**LINEA FERROVIARIA ADRIATICA**

**INTERVENTO: VARIANTE DI FALCONARA**

**RELAZIONE GENERALE DI ATTUAZIONE ALLE PRESCRIZIONI della delibera CIPE54/2011 del 03/08/2011**

**TRACCIATO 8**

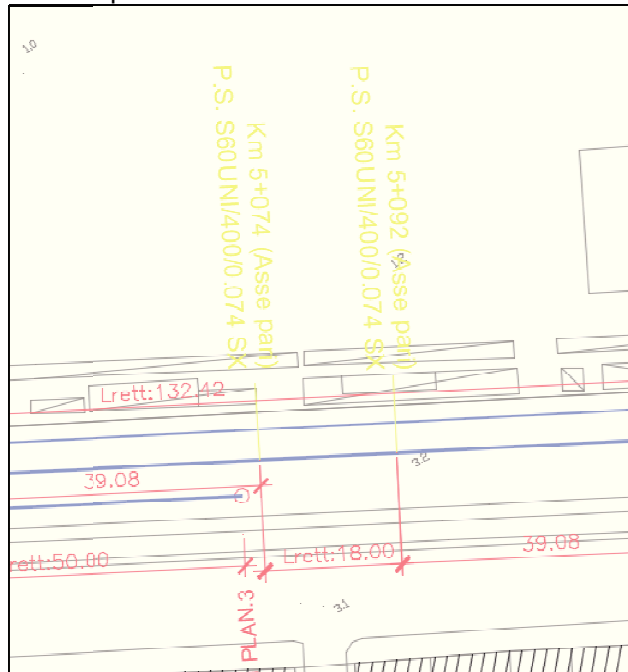
*Riferimento elaborato del PD n°306 : Nell'ambito del corretto posizionamento dei deviatori, allungare il tratto rettilineo dal valore minimo (11,8m) al valore consigliato (18m) nella sequenza di 2 comunicazioni 0,074, lato Ancona*

All'interno dell'elaborati IA1Y-00-E-ZZ-P7-SF2100-002 Planimetria P.R.G. stazione Falconara , tra le progressive 5+074 e 5+092 è riportato l'allungamento del tratto rettilineo al valore 18m. Si riporta uno stralcio planimetrico dell'elaborato sopracitato:

### SEZIONI TIPO, ADEGUAMENTI STRADALI, IDRAULICA 115

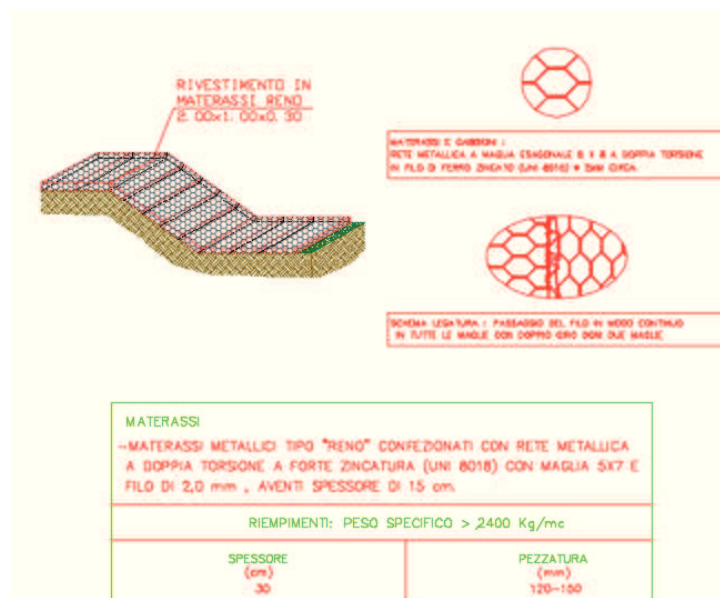
Riferimento elaborato del PD n° 167: Eseguire una accurata progettazione del ringrosso dell'argine in corrispondenza dell'esecuzione delle pile del ponte in acciaio, con l'obbiettivo di mantenere lo stato di sicurezza dell'argine stesso, mediante l'utilizzo di particolari accorgimenti previsti dalla buona norma progettuale eventuale previsione di diaframmi per garantire l'impermeabilità, l'eventuale posa di difese dall'erosione sul paramento lato fiume, per difenderne l'integrità da un eventuale aumento di velocità della corrente dovuto alla costruzione delle pile.

All'interno della WBS ID-IDROLOGIA E IDRAULICA nella sezione Fiume Esino è riportato il progetto idraulico richiesto sviluppato utilizzando tutti gli accorgimenti previsti dalla buona norma progettuale. Per difenderne l'integrità dell'argine da un eventuale aumento di velocità della corrente dovuto alla costruzione delle pile è stato previsto, in corrispondenza dell'esecuzione delle pile del ponte in acciaio, un rivestimento in materassi metallici tipo "Reno", si riporta il dettaglio di posa in opera:

### VIADOTTI ,PONTI , OPERE DI SCAVALCO DELLA LINEA 12

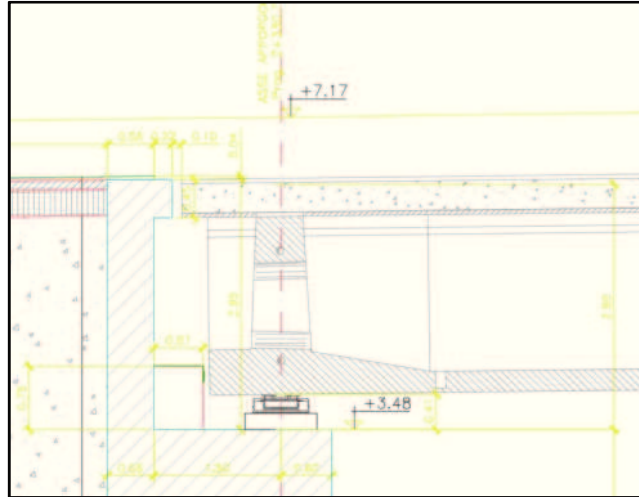
Riferimento elaborato del PD n°171:Indicare l'ampiezza dei giunti tra soletta di impalcato e paraghiaia della spalla;

All'interno della WBS VI21- Viadotto Esino, con particolare riferimento agli elaborati relativi alle Spalle del Viadotto, è stata inserita l'ampiezza dei giunti tra soletta di impalcato e paraghiaia della spalla,così come richiesto.

Si riporta il particolare dei giunti tra soletta di impalcato e paraghiaia della spalla:

**VIADOTTI ,PONTI , OPERE DI SCAVALCO DELLA LINEA 42**

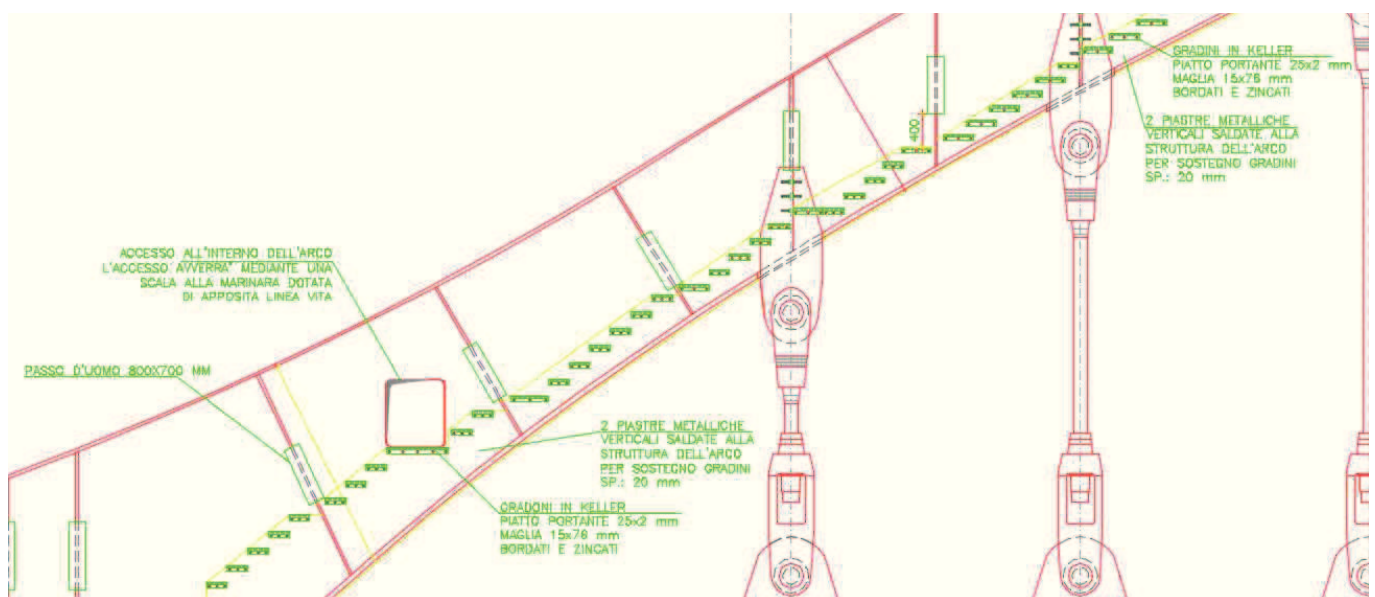
*Riferimento elaborato del PD n°194: Prevedere all'interno dell'arco la scala per salire fino alla sommità dell'arco stesso e quella per accedere ai passi d'uomo. Analogamente per quanto riguarda l'impianto di ventilazione e luce necessari per le ispezioni;*

La richiesta è stata ottemperata,riscontrabile all'interno della WBS VI22- Ponte in acciaio "Fiume Esino". Si riporta uno stralcio dell'elaborato IA1Y-00-E-ZZ-BZ-VI2200-003 Particolari costruttivi – ispezionabilità dell'arco:

**VIADOTTI, PONTI, OPERE DI SCAVALCO DELLA LINEA 48**

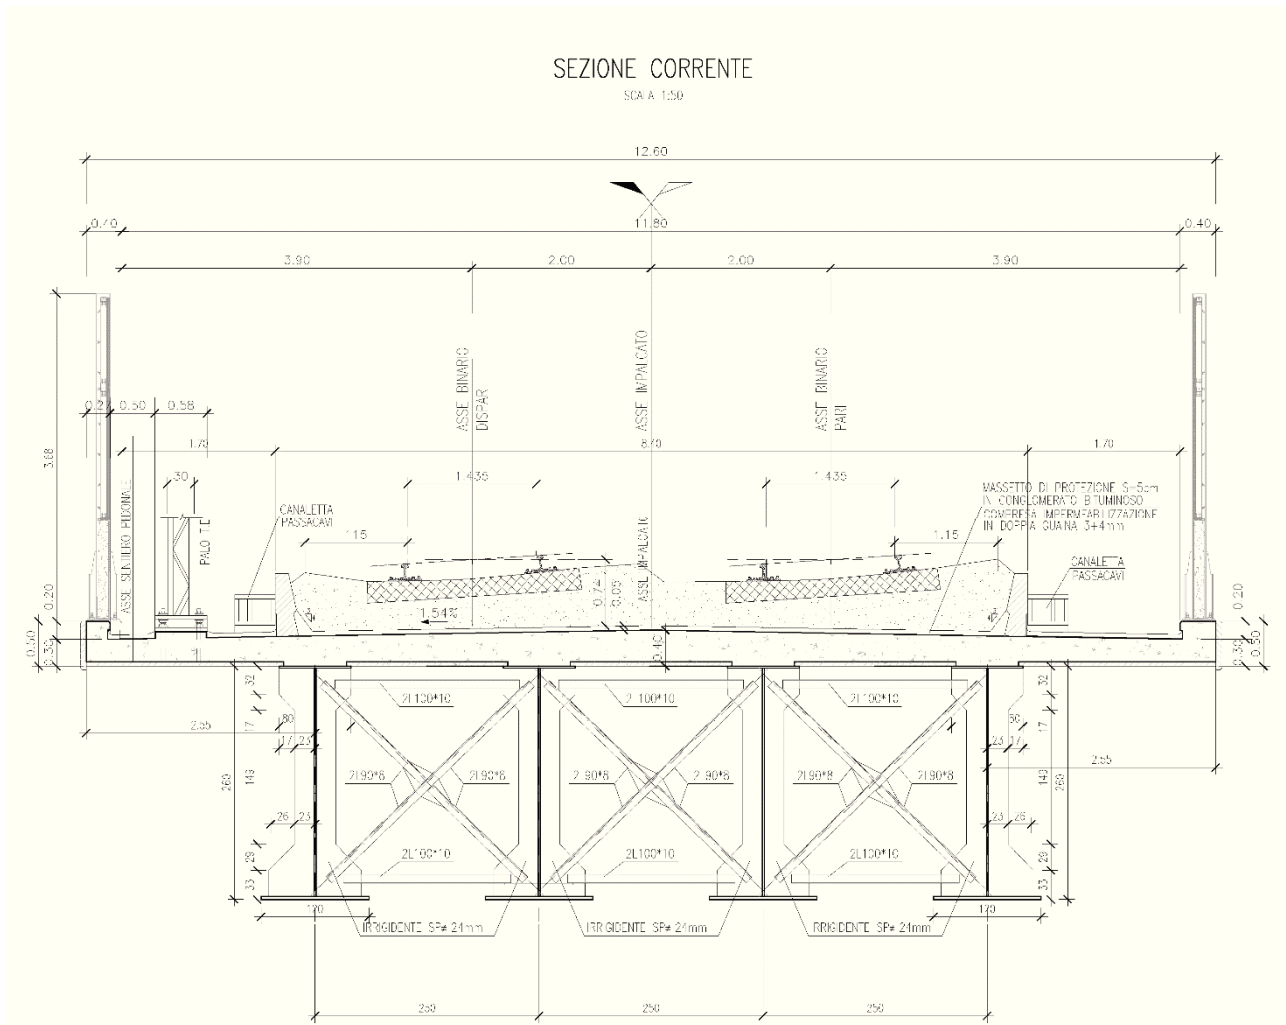
*Riferimento elaborato del PD n°159: Ponte sul fosso della Liscia: le 4 travi devono essere collegate da diaframmi estesi all'intera sezione trasversale, comprese le travi interne, per avere un semplice comportamento a graticcio senza impegnare la soletta con comportamenti "globali" o impegnare le travi principali a torsione, per singole coppie;*

Le richieste effettuate sono state recepite all'interno delle relazioni di calcolo della WBS VI21-Viadotto Esino. Di seguito si riporta il disegno di una sezione tipo che evidenzia il soddisfacimento della prescrizione:

SEZIONE TRASVERSALE L-L  
SCALA 1:50

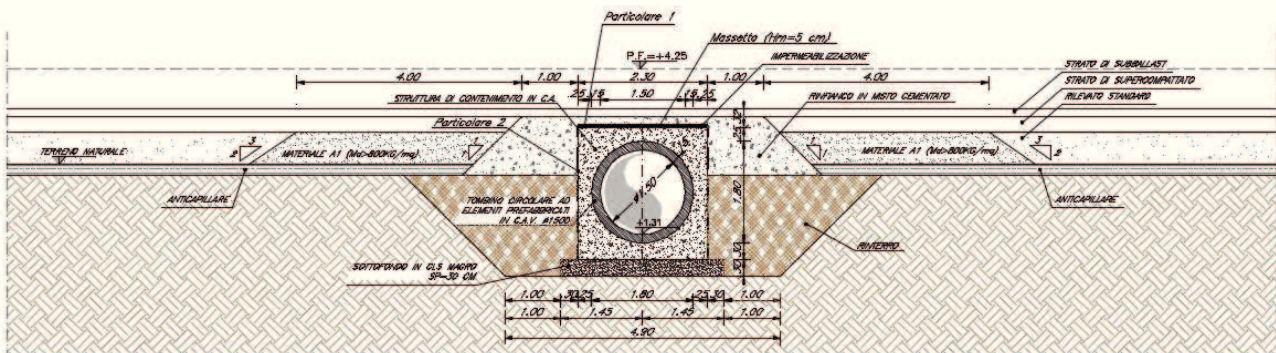
<p><b>ATTRAVERSAMENTI CORSI D'ACQUA</b></p> <p><i>Affinare le soluzioni tipologico - architettoniche previste dal progetto definitivo per le opere di attraversamento dei corsi d'acqua, alle quali dovranno eventualmente adeguarsi le opere ferroviarie vicine, confrontandosi, per le soluzioni definitive di inserimento (scelta dei materiali e aspetto formale), con le entità territoriali interessate.</i></p>
<p><b>MODALITÀ DI ATTUAZIONE</b></p> <p>E' stato effettuato uno studio per analizzare e risolvere le problematiche riguardanti gli attraversamenti minori, esponendo i risultati delle verifiche sulle condizioni di deflusso e le soluzioni progettuali messe in campo al fine di limitare variazioni sulle modalità di espansione delle piene.</p> <p>Gli attraversamenti idraulici minori dell'infrastruttura ferroviaria derivano da uno studio approfondito i cui aspetti fondamentali sono:</p> <ul style="list-style-type: none"> <li>• analisi delle opere esistenti e delle richieste di progetto;</li> <li>• morfologia del terreno sul quale tali opere si debbono inserire;</li> <li>• tipizzazione delle opere, analizzando opere simili della stessa tipologia che porta ad una minimizzazione dei costi di realizzazione e di gestione;</li> <li>• limitazione degli interventi di demolizione delle preesistenze</li> </ul> <p>In particolare per le verifiche del posizionamento risolutivo di ciascuna opera sono state effettuate alcune considerazioni:</p> <ul style="list-style-type: none"> <li>• l'infrastruttura non costituisca sbarramento al deflusso naturale e non aumenti il rischio idraulico attualmente presente, lasciando inalterate le modalità di espansione delle piene quando si verificano eventi critici di esondazione;</li> <li>• bisogna garantire la continuità dei compluvi minori oltreché consentire l'attraversamento di canali esistenti;</li> <li>• bisogna garantire il funzionamento del sistema di drenaggio e di smaltimento attuale, adeguando, se necessario, le opere con le vigenti normative.</li> </ul> <p>Si riportano di seguito le soluzioni tipologico-architettoniche previste dal progetto esecutivo:</p> <ul style="list-style-type: none"> <li>• Tombino a canna singola realizzata mediante elementi prefabbricati in c.a.v. Ø1500 del diametro interno Ø1500 di lunghezza pari a 200 cm con giunto maschio-femmina senza riduzione della sezione resistente dello scatolare di rivestimento e spessore corrente pari a 15 cm. La struttura di contenimento è realizzata in calcestruzzo C25/30 armato, con spessore minimo in sommità e ai lati pari a 25 cm e alla base pari a 30 cm.</li> </ul>

- Tombino a doppia canna realizzata mediante elementi prefabbricati in c.a.v. del diametro interno Ø1500 di lunghezza pari a 200 cm con giunto maschio-femmina senza riduzione della sezione resistente dello scatolare di rivestimento e spessore corrente pari a 15 cm. La struttura di contenimento è realizzata in calcestruzzo C25/30 armato, con spessore minimo in sommità e ai lati pari a 25 cm e alla base pari a 30 cm.

#### BARRIERE ANTIRUMORE

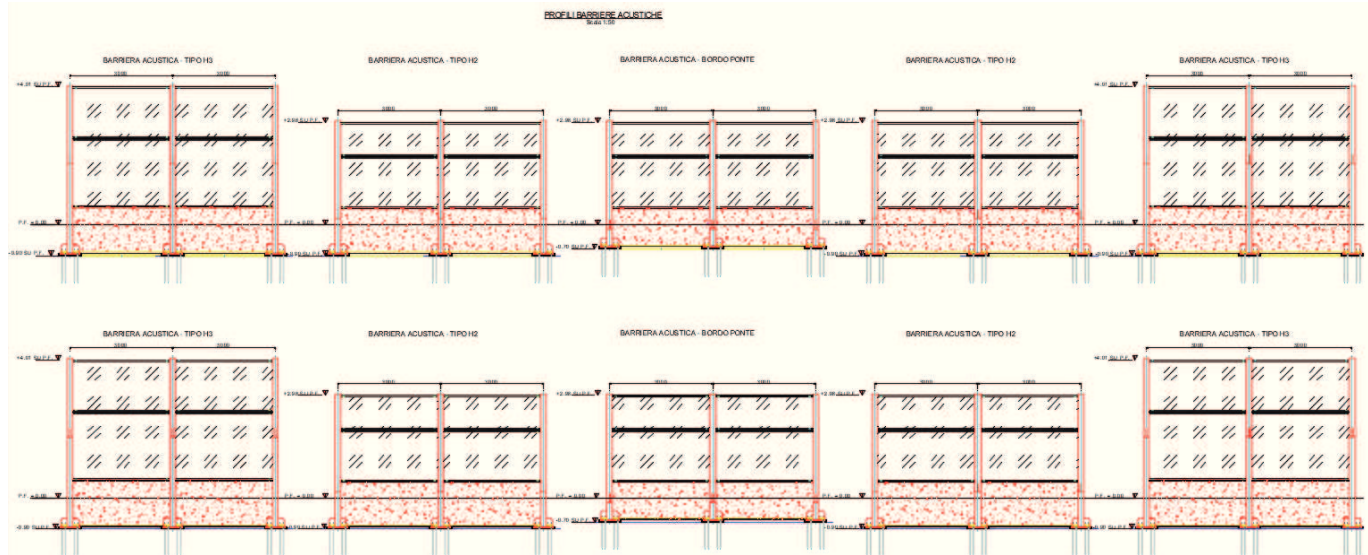
*Rivedere la progettazione delle previste pannellature anti-rumore, mediante l'inserimento di tipologie diverse da quelle standard, adeguandole ai diversi ambiti attraversati, ferroviario - industriale, agricolo - paesistico, urbano, mediante l'adozione di pannelli trasparenti o proposte di inserimento di zone filtro naturalizzate che ne mitigano l'aspetto di cesura orizzontale delle visuali paesistiche. In sede di progettazione esecutiva deve essere garantito il rispetto dei limiti di legge per tutti i ricettori sensibili, con particolare riferimento ai livelli notturni*

A seguito della prima consegna della Progettazione Esecutiva, nell'ambito della quale sono state proposte barriere conformi al Manuale di Progettazione RFI e dunque pienamente rispondenti agli standard di durabilità e manutenzione previsti dal gestore della linea, è stata espressa la richiesta di rivedere la progettazione delle previste pannellature anti-rumore con una tipologia, non prevista dal "Manuale di Progettazione delle Opere Civili" di RFI, che prevedesse la possibilità di avere una maggiore superficie trasparente.

Le barriere adottate, che, a riscontro della prescrizione, massimizzano la pannellatura trasparente, rispettano le caratteristiche di resistenza, funzionalità e manutenzione previsti dal Disciplinare Tecnico a base di gara e contemporaneamente permettono una variazione estetica-architettonica maggiore, rispondendo alle prescrizioni del CIPE, sono barriere "tipo CIR Ambiente" conformi a quanto previsto dal Disciplinare stesso.
